SUPPLERENDE HØRING

Forslag om ændringer i lokalplanforslag "Valby Idrætspark".

VALBY IDRÆTSPARK

**Forslag til lokalplan i supplerende høring
fra den 3. til den 21. november 2014**

Ny tegning til side 5.

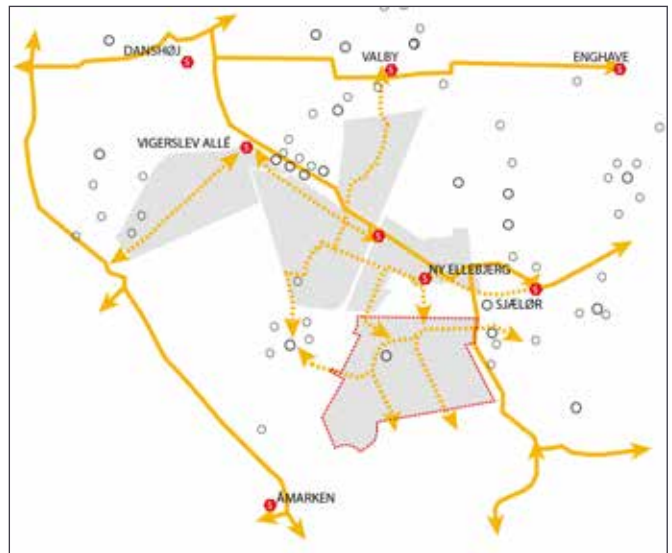
Redegørelse for lokalplanen og kommuneplantillægget. Side 5

Midterste tegning. Der er indtegnet stiforløb gennem Valby Idrætspark til Valbyparken, jf. ny tegning, til højre.

Tegning nr. 1 - Lokalplanområdets afgrænsning (revideret)

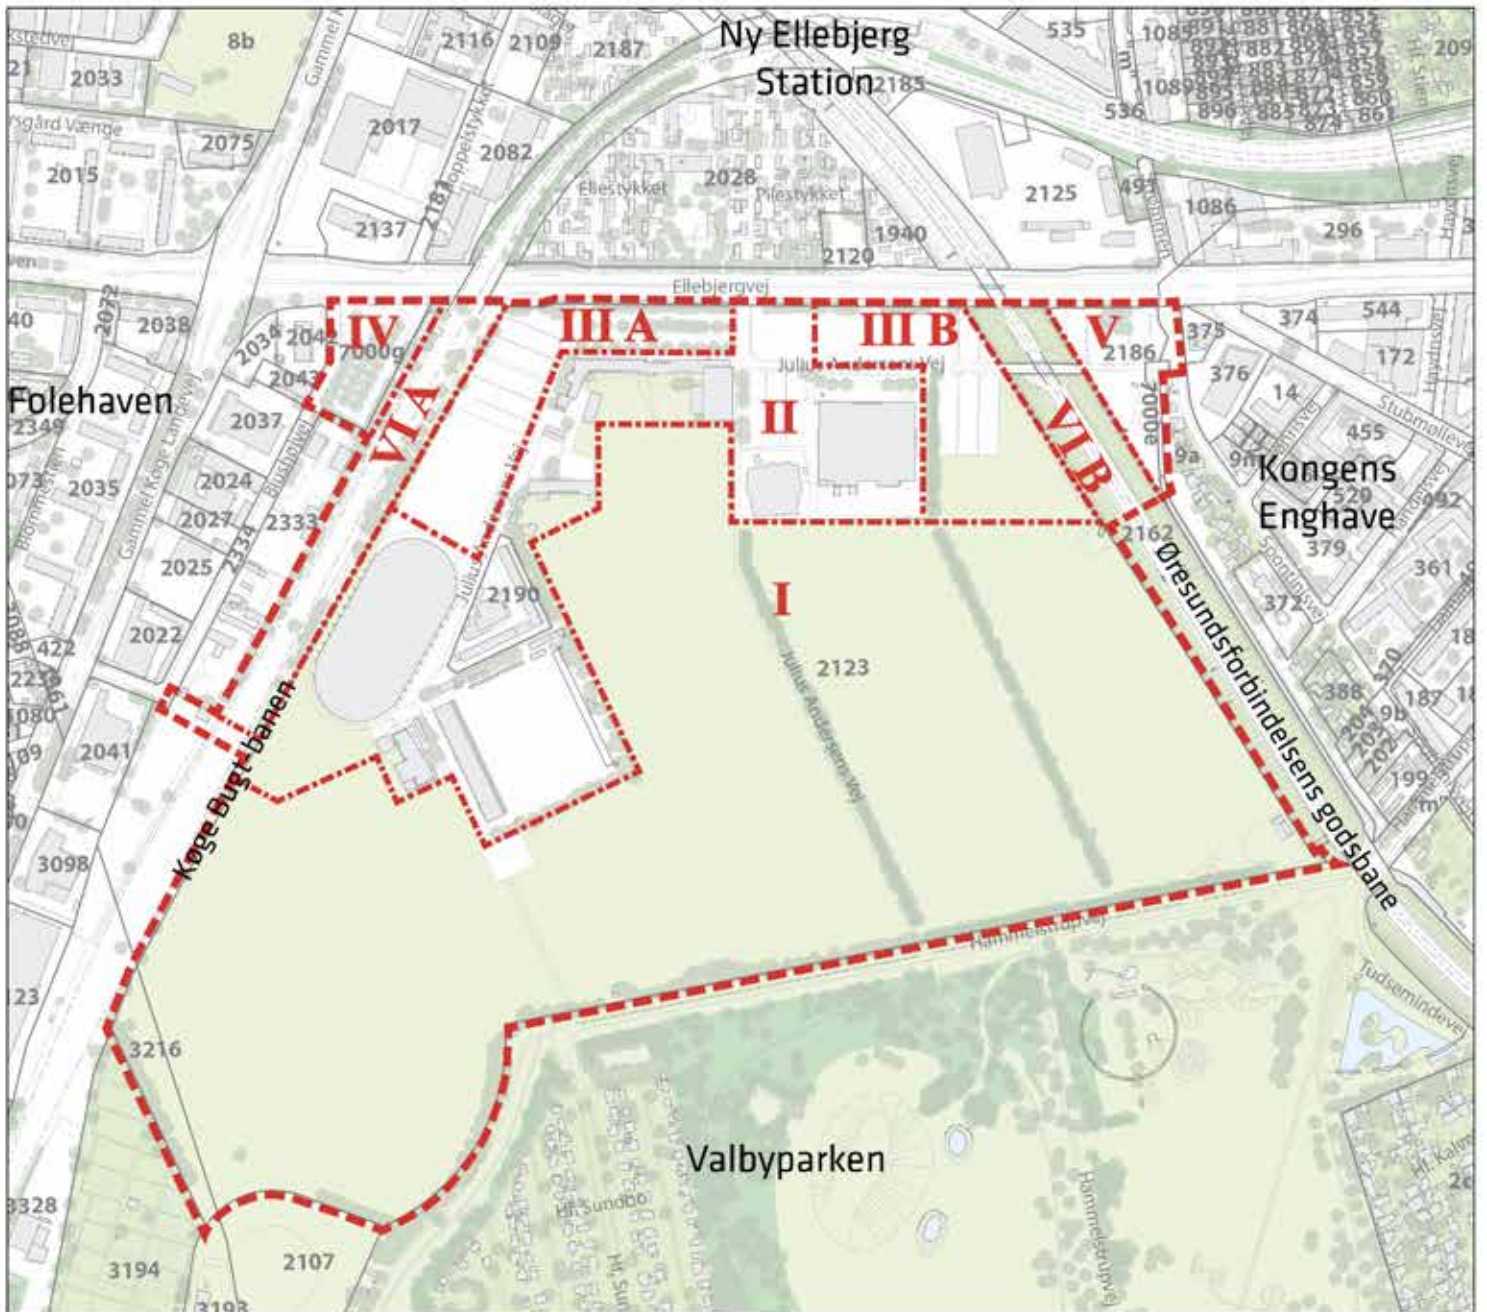
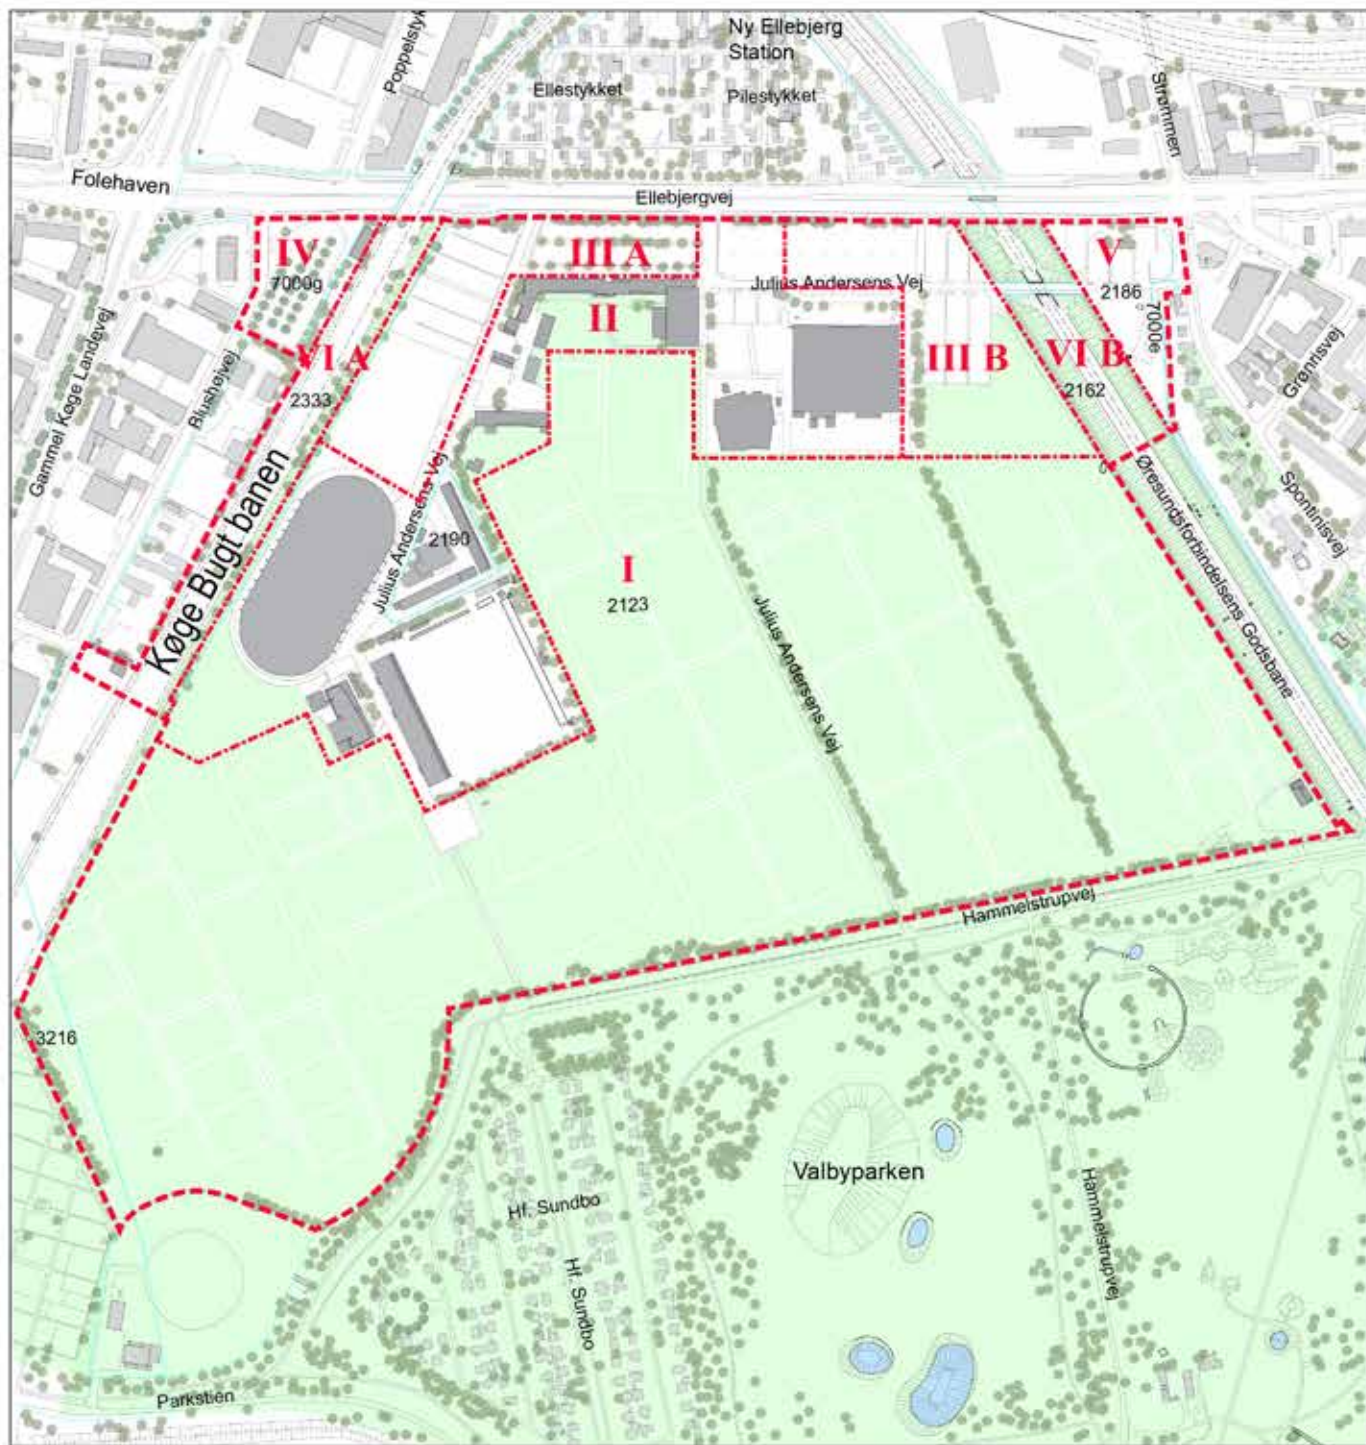
Afgrænsningen mellem underområder ændres således, at arealet til den fremtidige tunnel og sti under banen til Blushøjvej til cykel- og fodgængertrafik henlægges fra område II til område VI A. Tegning nr. 1-5 samt 5a ændres i overensstemmelse hermed.

Tegning nr. 3 - Vej- og stiforhold samt byggelinje (revideret)

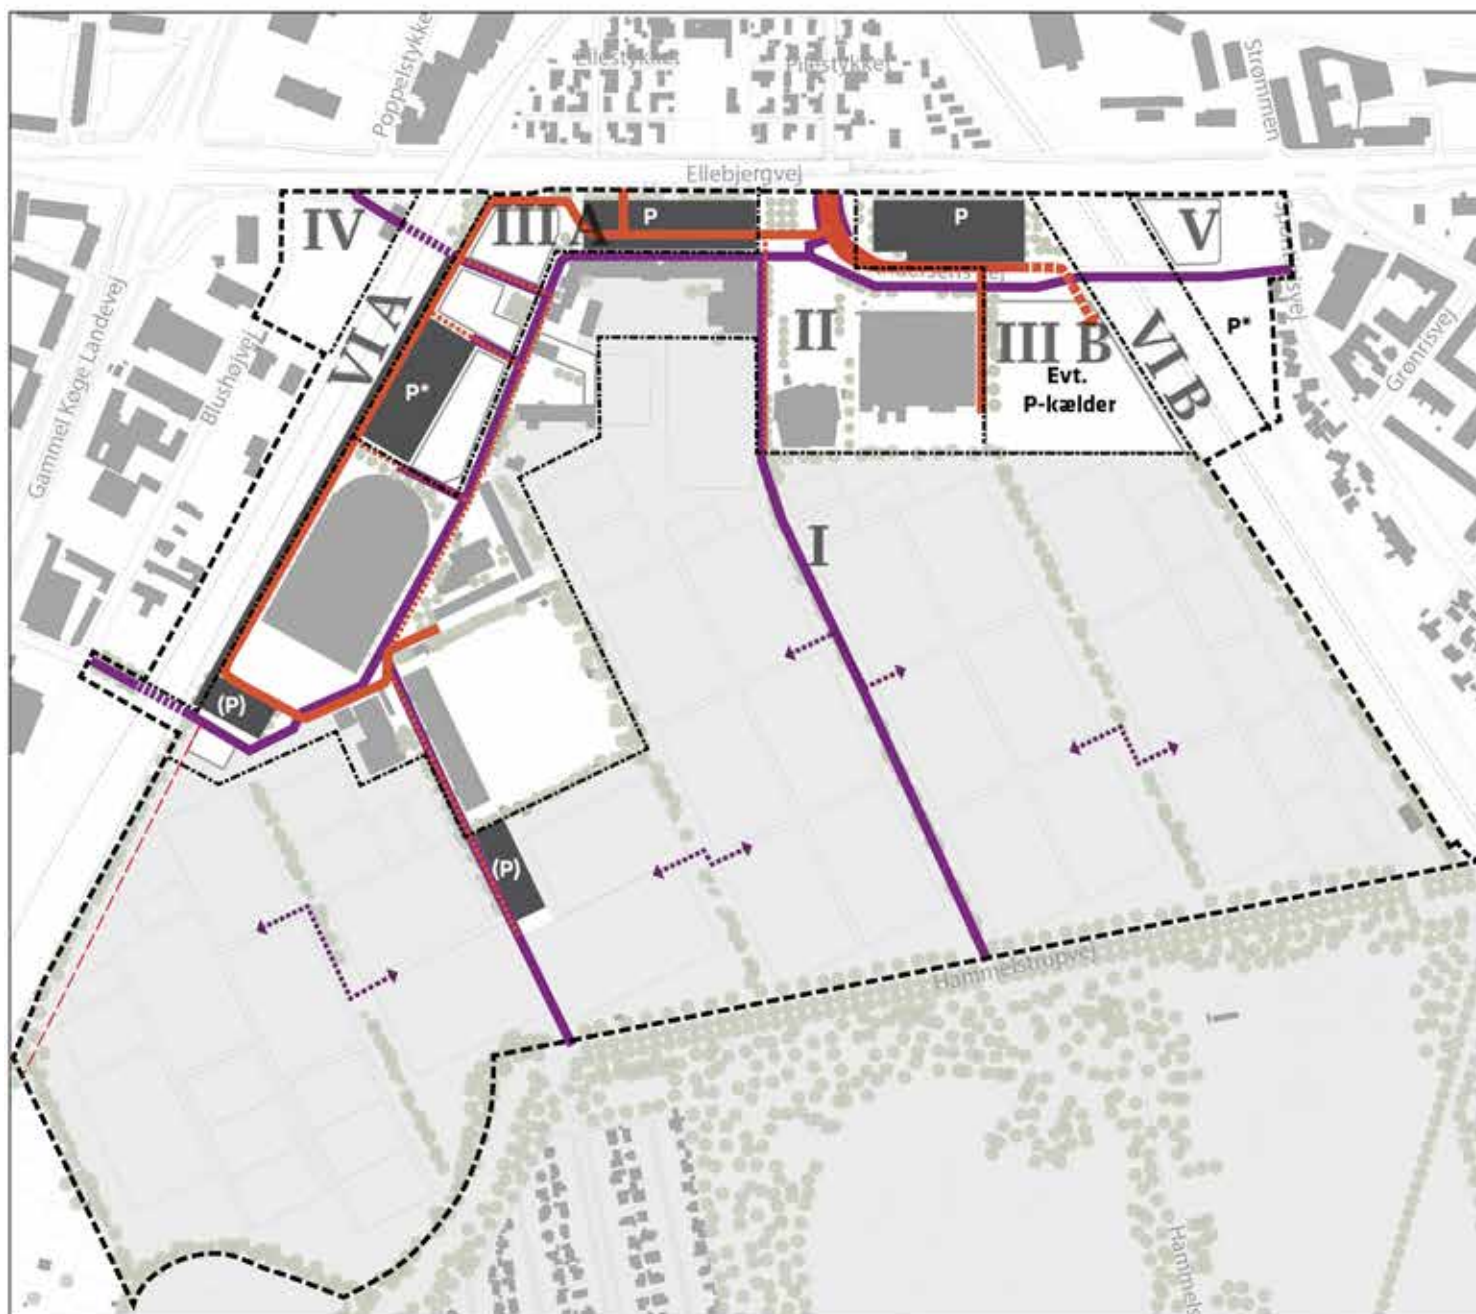
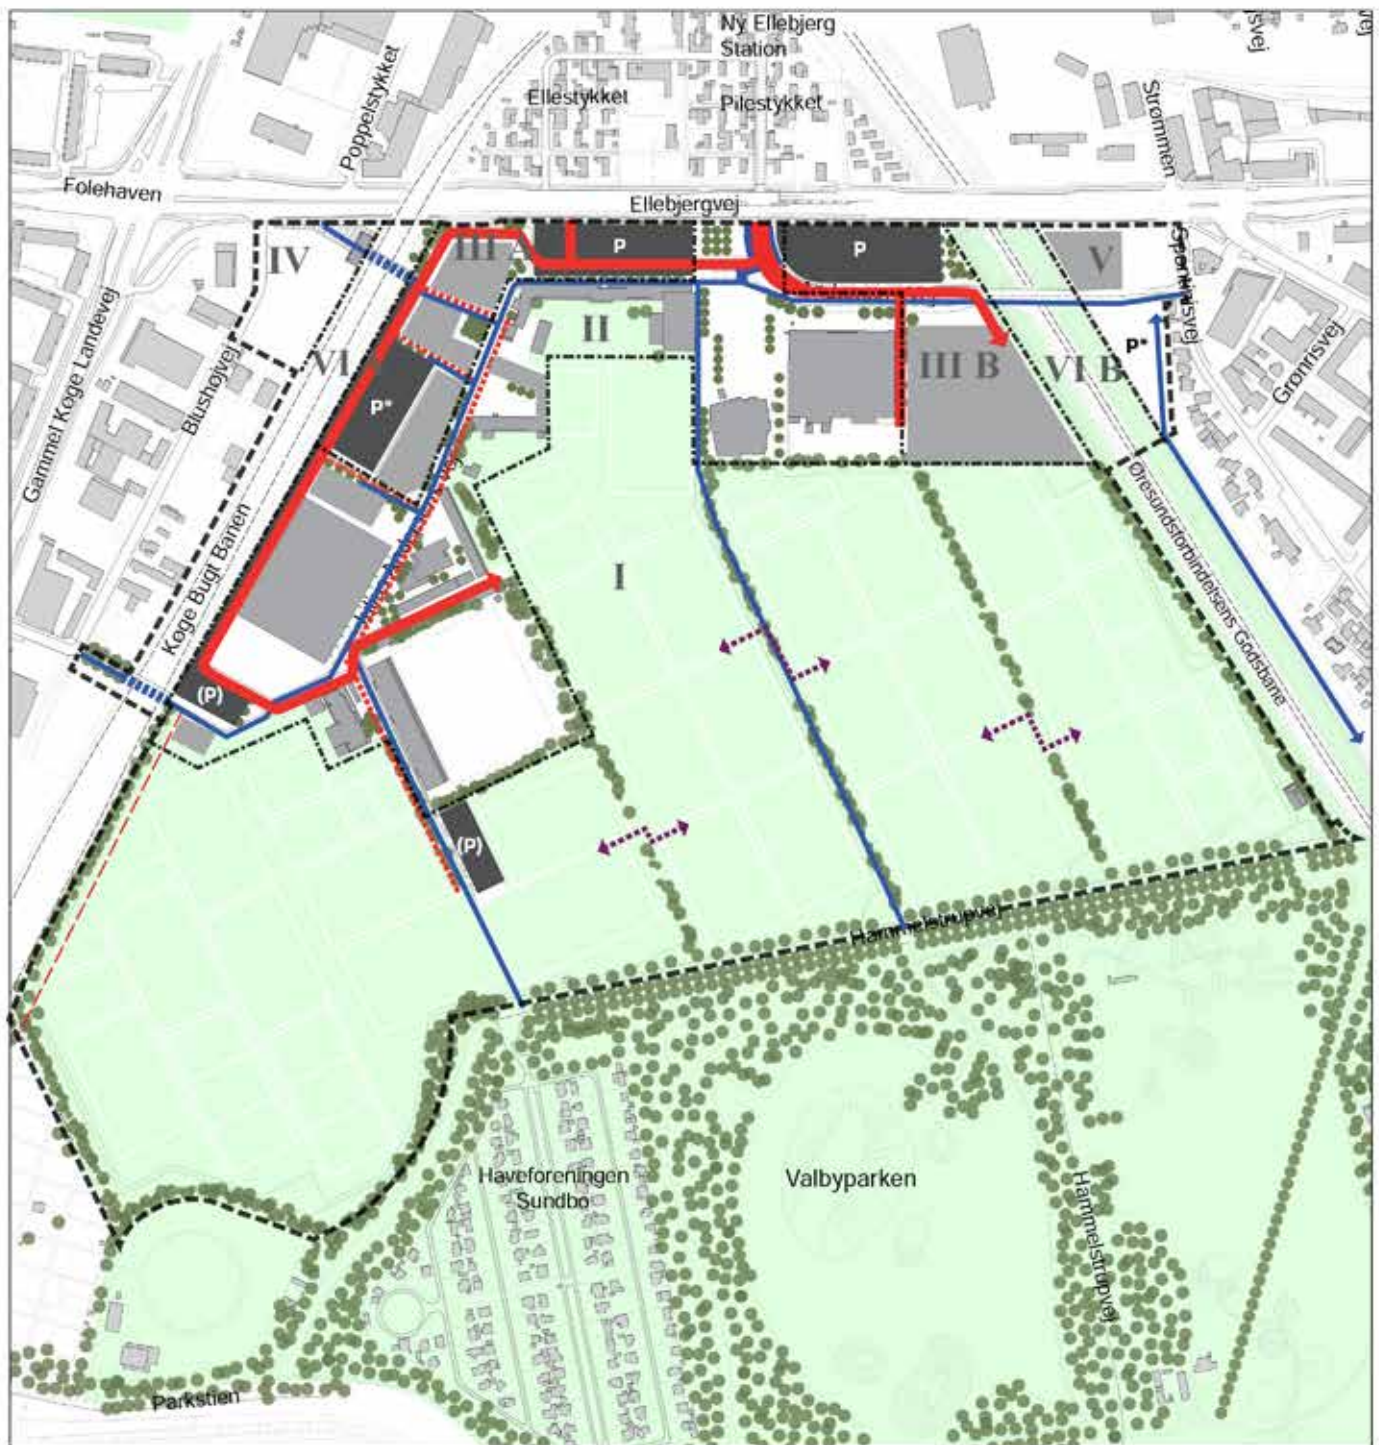
Adgang til en eventuel parkeringskælder i område III B syd for Julius Andersens Vej skal ske via en rampe fra nordsiden og under vejen, der her har status som sti, i princippet som vist på tegning nr. 3.

Adgang til en eventuel parkeringskælder i område III B syd for Julius Andersens Vej skal ske via en rampe fra nordsiden i princippet som vist på tegning nr. 3. Tegning nr. 3 ændres, så rampen er placeret syd for stien

Det fastlagte bebyggelsesfelt i område III B foreslås udvidet med 3 m mod nord begrundet i den ovenfor foreslåede ændring af § 4, stk. 2 og 5, samt tegning nr. 3, hvor stien langs forpladsen og rampen til p-kælderen flyttes. Tegning nr. 4 og 5 ændres i overensstemmelse hermed.

Parkeringsarealer markeret med P på tegning nr. 3 skal anlægges med asfalt,

Parkeringsarealer markeret med P på tegning nr. 3 skal anlægges med faste permeable belægnings.
